CONSELLERIA D'HABITATGE, TERRITORI I MOBILITAT

Resolució de la directora general d'Harmonització Urbanística i Avaluació Ambiental per la qual es formula la declaració d'impacte ambiental del projecte de Parc Fotovoltaic i hibridació BESS Son Orlandis, polígon 4, parcel·les 301 i 302 (TM Marratxí) promogut per MERAK STORAGE 1 SL (exp. 5A/2025)

La declaració d'impacte ambiental del projecte de Parc Fotovoltaic i hibridació BESS Son Orlandis, polígon 4, parcel·les 301 i 302 (TM Marratxí), en el termes següents:

Figura 3. Ortofoto de la parcel·la estudiada amb la capa d'hàbitats presents a la zona. Font: EIA.

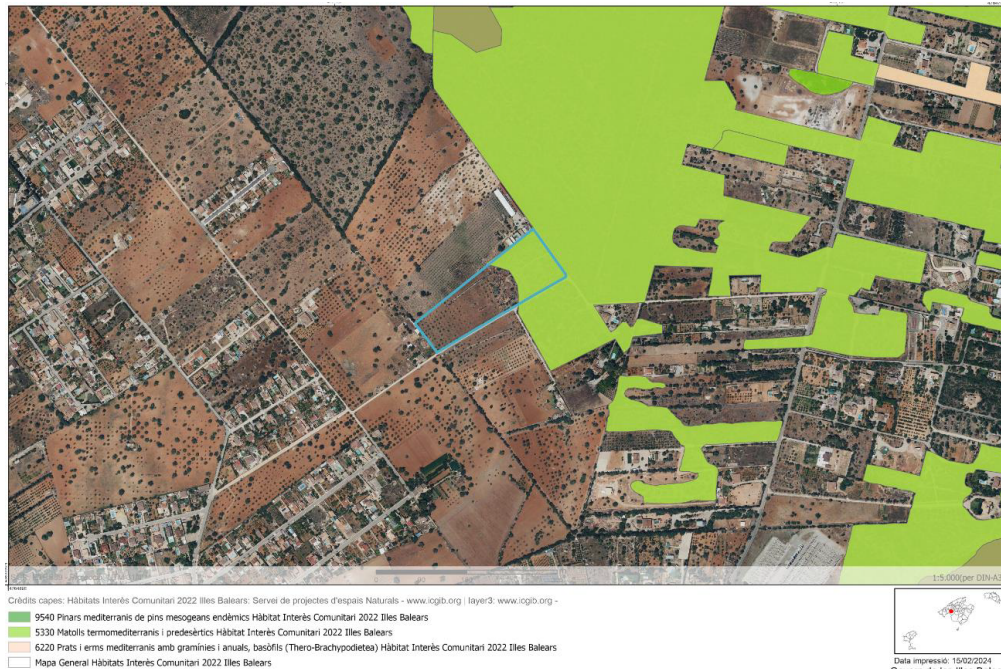
No obstant això, es considera que la construcció de la subestació suposarà un impacte irreparable i permanent sobre la zona de garriga que es descriu a l'informe del Servei de Gestió Forestal, com una àrea de transició agrícola-forestal d'importància. Per tant, no es considera adequada la implantació d'aquesta instal·lació en aquesta ubicació.

A les al·legacions presentades en data 16 de març de 2026 en resposta a l'audiència prèvia, el promotor reconeix la proximitat a aquests hàbitats i la possibilitat d'impactes puntuals durant la fase d'obres, però plantegen una sèrie de mesures que actualitzen per contrarestar aquests impactes:

Figura 4. Plànol de les línies elèctriques que travessen les parcel·les. Font: Projecte bàsic.

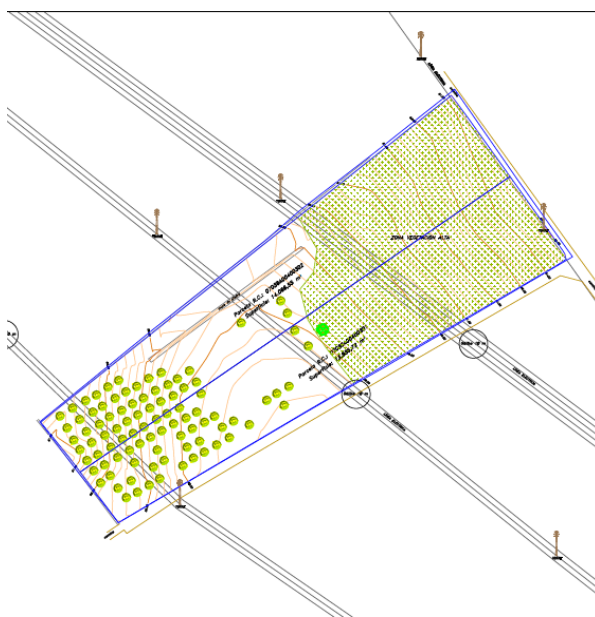
No s'han definit els valors d'intensitat dels camps electromagnètics associats, tant a la planta, a les bateries, com a la línia d'evacuació associada, així com possibles efectes acumulatius en el cas que es comparteixi la rassa amb altres projectes fotovoltaics. L'estudi d'impacte ambiental no inclou una modelització dels camps magnètics generats per les instal·lacions previstes sobre els edificis d'ús sensible i habitatges propers. S'ha de garantir que els valors del camp magnètic real sobre els receptors en nuclis de població situats a menys de 200 m i en edificis aïllats a menys de 100 m sigui inferior a 0,4 μ T. En aquest cas trobem dos habitatges aïllats entre 80 i 120 metres dels panells fotovoltaics.

D'acord amb les al·legacions presentades pel promotor en data 16 de març de 2026 en resposta a l'audiència prèvia, s'assegura que està previst realitzar un estudi de modelització de camps electromagnètics en dues fases de manera anàloga a l'estudi d'impacte acústic; una fase prèvia a la construcció de la hibridació projectada i una fase posterior a la construcció i posada en funcionament de la planta. Aquest dualisme permetrà avaluar de manera rigorosa els efectes dels camps electromagnètics sobre la població i l'entorn.
